## ADDENDA n<sup>o</sup> 2

Objet : **Invitation à soumissionner n<sup>o</sup> FP802-180116**

Titre : **Agrandissement (Construction) de la mezzanine à l'atelier de soudure à la Base de la Garde côtière canadienne.**

Lieux des travaux: **Sorel, Québec**

**VUE EN PLAN MEZZANINE**

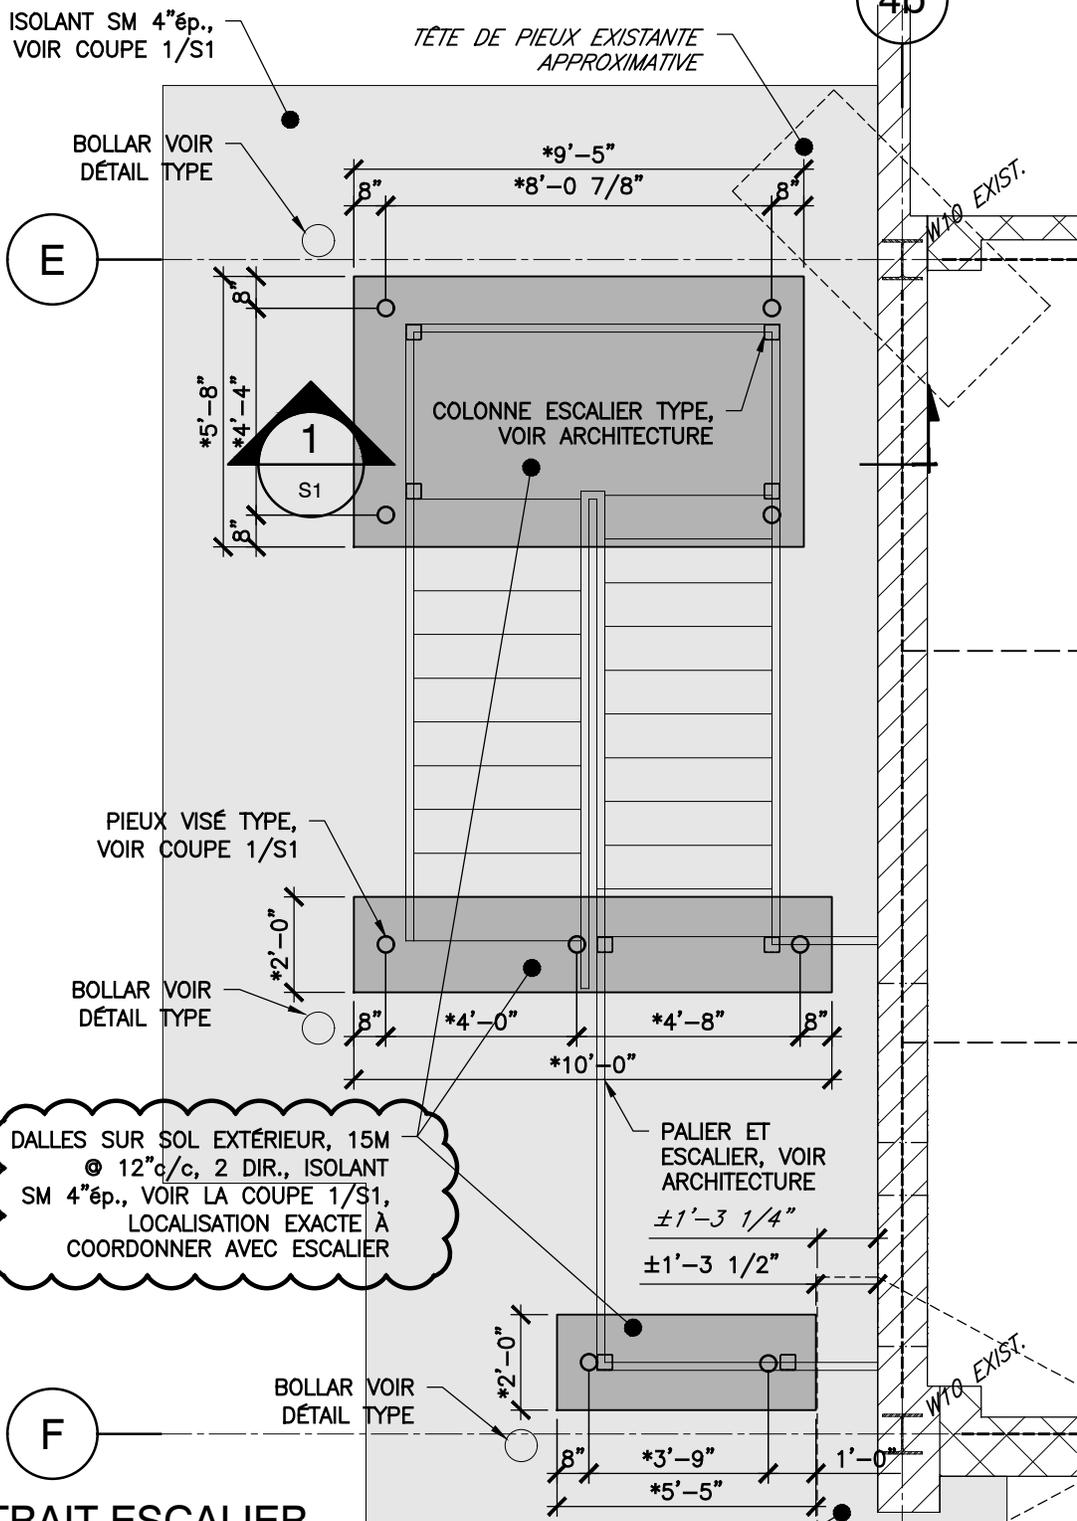
1. Le treillis à utiliser sur la dalle du tablier sera un 6 x 6 6/6, tel qu'indiqué aux croquis CR-1, CR-4 et CR-5 ci-joints.
2. Les dimensions des dalles sur sol extérieures devront être coordonnées avec l'escalier, voir le croquis CR-2 ci-joint.
3. Les dalles sur sol extérieures auront seulement de l'armature centrée deux directions et non haut et bas, voir les croquis CR-2 et CR-3.
4. L'entrepreneur devra localiser les services souterrains avant l'installation des pieux.
5. Sur l'axe E, conserver les supports pour conduits lors de la mise en place des renforts, voir le croquis CR- 4.
6. Pour l'installation de la nouvelle structure et des nouveaux renforts, prévoir le déplacement, le support ou la relocalisation des éléments mécaniques et électriques qui pourraient nuire à l'installation.

NOUVEAU PONTAGE D'ACIER HI-BOND  
 1 1/2" ép. JAUGE 22 AVEC BÉTON + TREILLIS  
 MÉTALLIQUE 6x6 6/6 (4" AU TOTAL)

**NOTEZ-BIEN:**  
 POUR L'INSTALLATION DE LA NOUVELLE STRUCTURE  
 ET DES NOUVEAUX RENFORTS PRÉVOIR LE  
 DÉPLACEMENT, LE SUPPORT TEMPORAIRE OU LA  
 RELOCALISATION DES ÉLÉMENTS MÉCANIQUES ET  
 ÉLECTRIQUES QUI POURRAIENT NUIRE À  
 L'INSTALLATION.

1 COUPE  
S1 1/2"=1'-0"

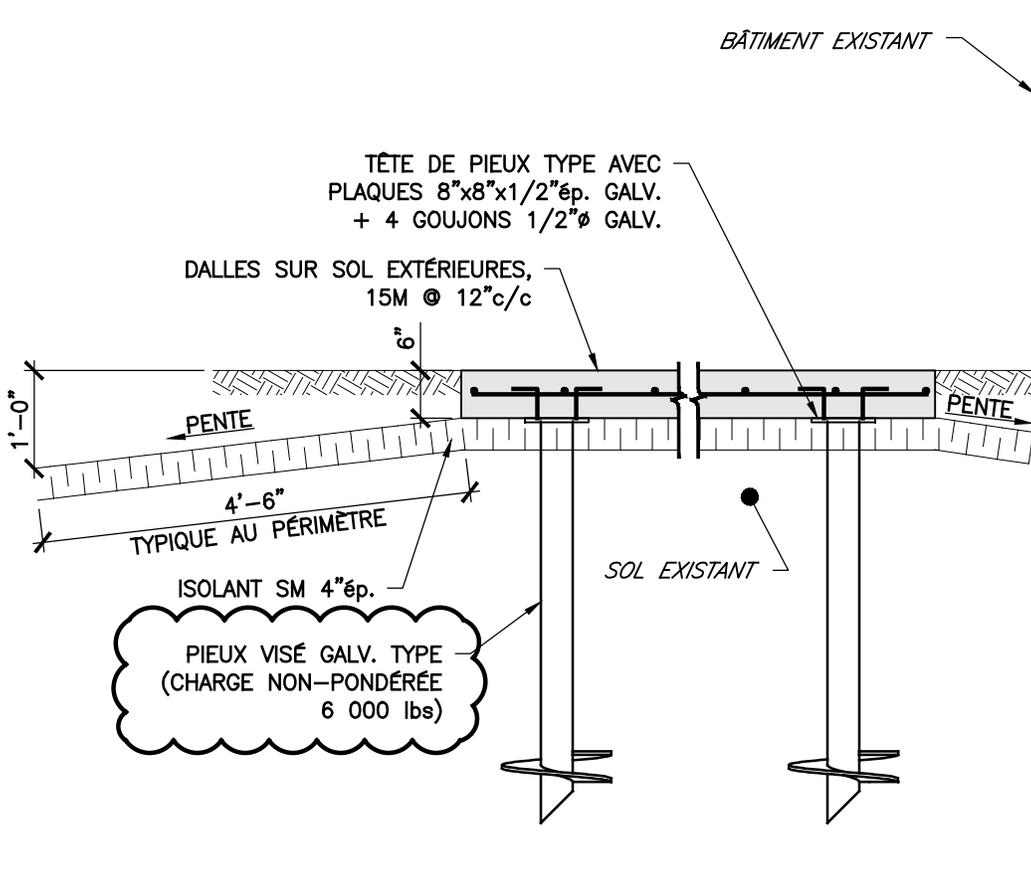
NOTE: LOCALISATION EXACTE DES DALLES ET PIEUX À COORDONNER AVEC ESCALIER

**NOTEZ-BIEN:**  
L'ENTREPRENEUR DEVRA LOCALISER, AVANT L'INSTALLATION DES PIEUX, TOUS LES SERVICES SOUS-TERRAIN.

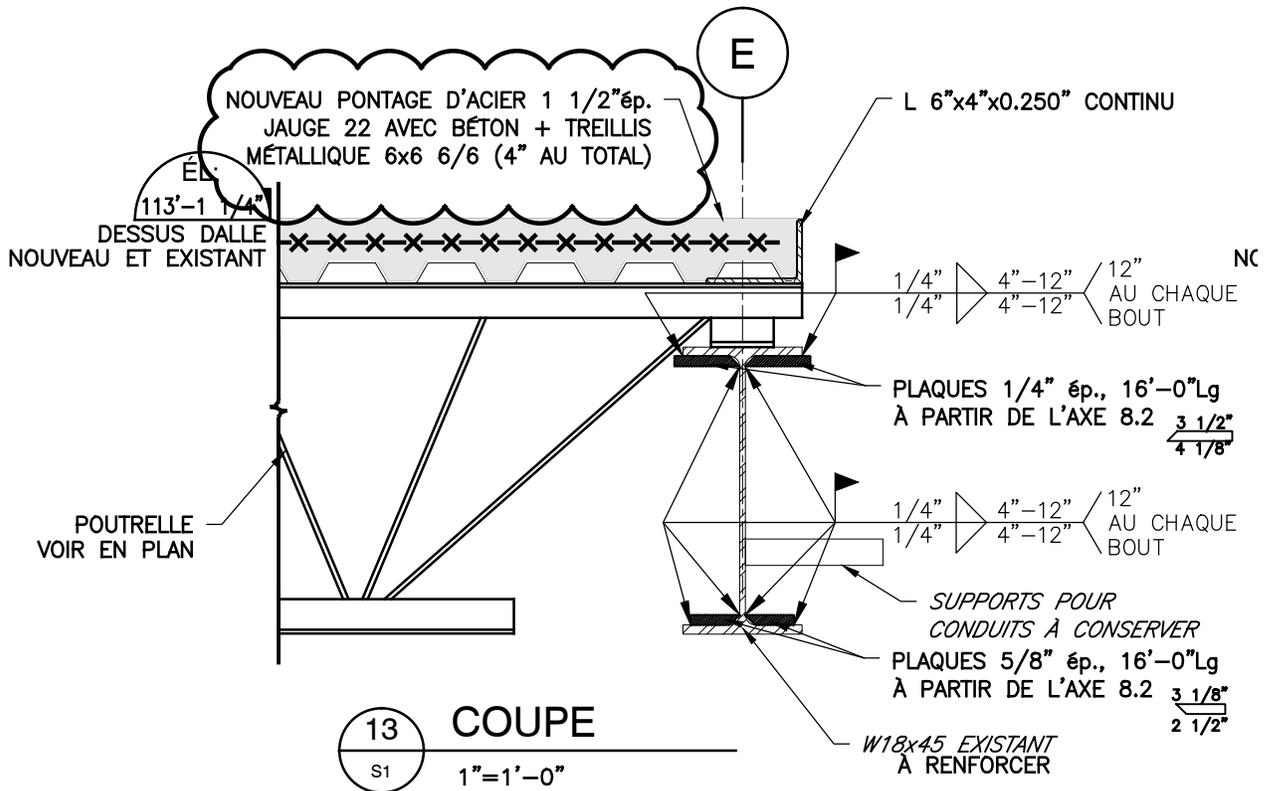
**NOTEZ-BIEN:**  
 POUR L'INSTALLATION DE LA NOUVELLE STRUCTURE  
 ET DES NOUVEAUX RENFORTS PRÉVOIR LE  
 DÉPLACEMENT, LE SUPPORT TEMPORAIRE OU LA  
 RELOCALISATION DES ÉLÉMENTS MÉCANIQUES ET  
 ÉLECTRIQUES QUI POURRAIENT NUIRE À  
 L'INSTALLATION.

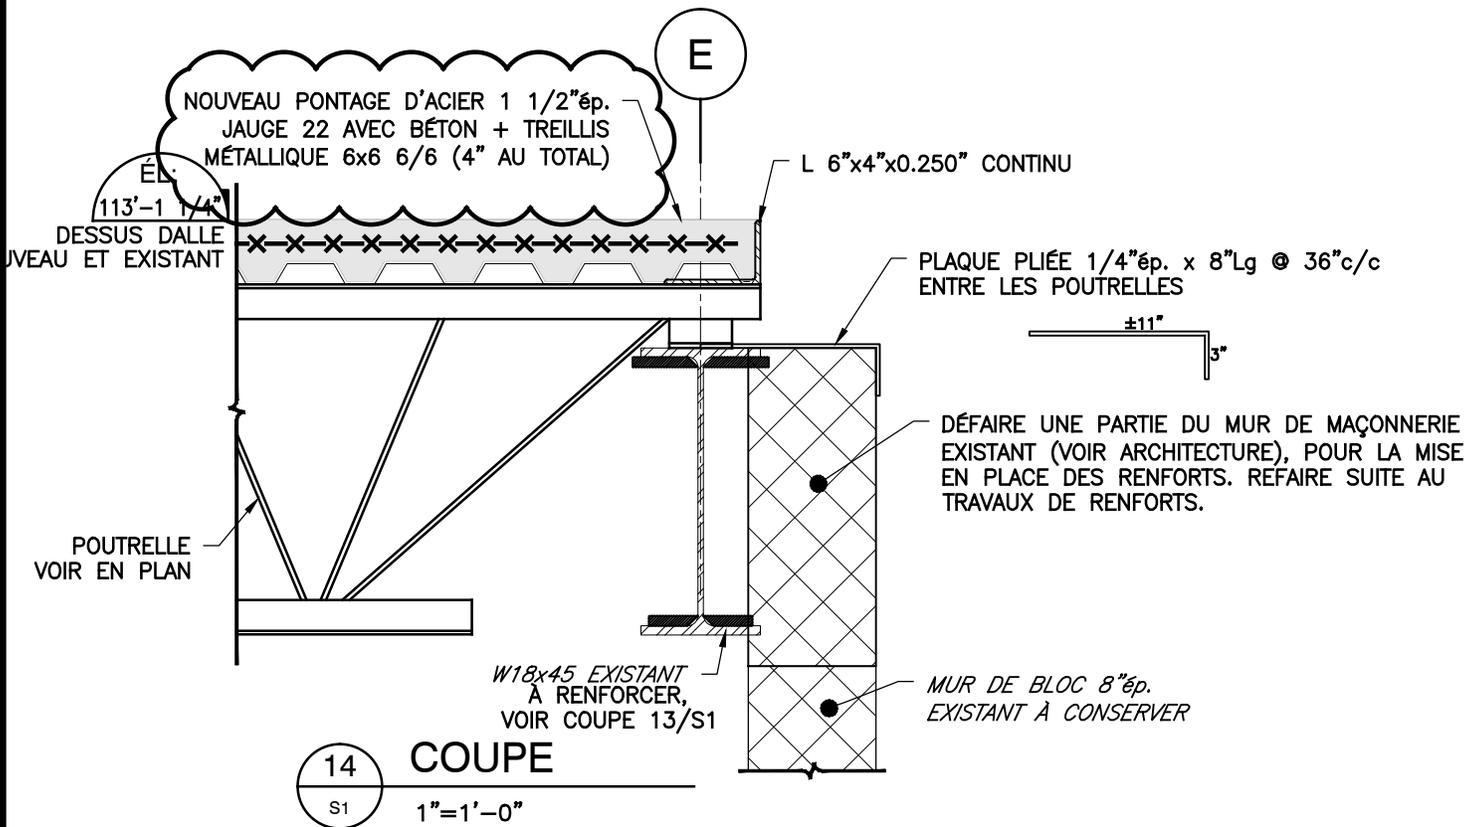
**NOTEZ-BIEN:**  
POUR L'INSTALLATION DE LA NOUVELLE STRUCTURE ET DES NOUVEAUX RENFORTS PRÉVOIR LE DÉPLACEMENT, LE SUPPORT TEMPORAIRE OU LA RELOCALISATION DES ÉLÉMENTS MÉCANIQUES ET ÉLECTRIQUES QUI POURRAIENT NUIRE À L'INSTALLATION.
